OGGETTO: [ID_VIP: 5154] Valutazione preliminare ai sensi dell'art. 6, comma 9, del D.Lgs 152/2006 e ss.mm.ii., relativa Modifica al progetto, già oggetto di una pronuncia di compatibilità ambientale resa con decreto n. 391 del 24.07.2012, di un parco eolico off-shore composto da 10 aerogeneratori con potenza totale pari a circa 30 MW da realizzare nella rada esterna del porto di Taranto.

Nota tecnica

Oggetto della richiesta di valutazione preliminare

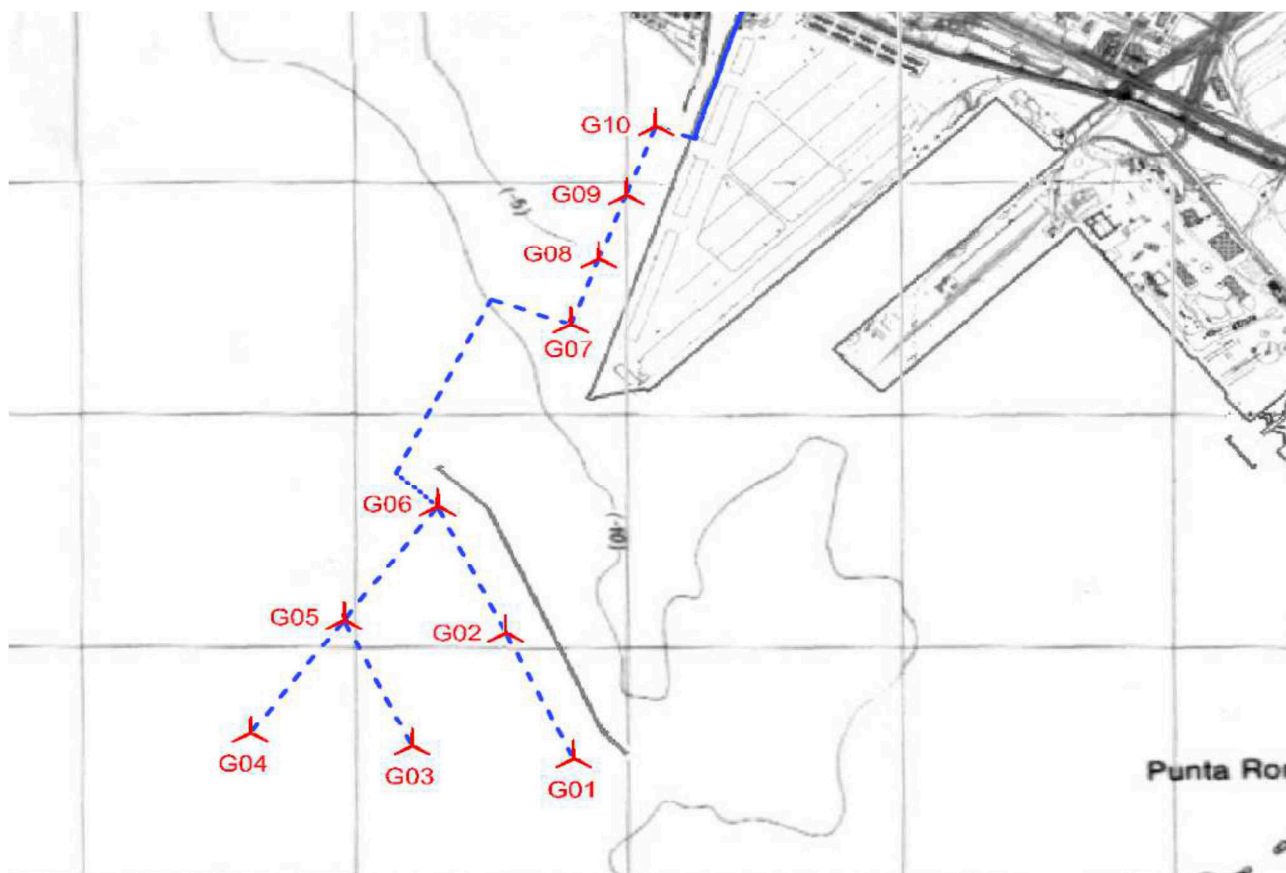
Per quanto concerne la disposizione planimetrica degli aerogeneratori non vi sarà alcuna variazione rispetto alle posizioni autorizzate, restando confermate quindi le coordinate di ciascuna torre eolica come da figura di seguito riportata.

Dalla tabella si evince che le caratteristiche dimensionali delle nuove turbine sono per la maggior parte di esse generalmente ridotte rispetto alla originaria proposta. Talvolta le differenze sono sensibili. Si richiama al riguardo l'altezza al mozzo del modello ENVISION EN-120-3 per il gruppo

da 4 aerogeneratori che risulta inferiore di ben 9 m rispetto al modello autorizzato. Anche la potenza complessiva del parco eolico risulta in diminuzione passando da 30 MW a 27 MW. La sostituzione del modello di aerogeneratore non comporterà la modifica degli altri parametri di progetto quali il numero delle macchine e la posizione delle stesse che corrisponde esattamente a quella indicata nella concessione demaniale marittima rilasciata il 21.09.2016. Sulla base di quanto dichiarato dal Proponente anche la lunghezza dei cavidotti a MT rimane invariata così come pure la cubatura della stazione elettrica prevista.

Per quanto concerne gli impatti visivi si può convenire con quanto rappresentato dal Proponente circa il fatto che data la diminuzione dell'altezza complessiva delle turbine non vi saranno variazioni apprezzabili rispetto a quanto già valutato in sede di VIA in merito a tale aspetto.
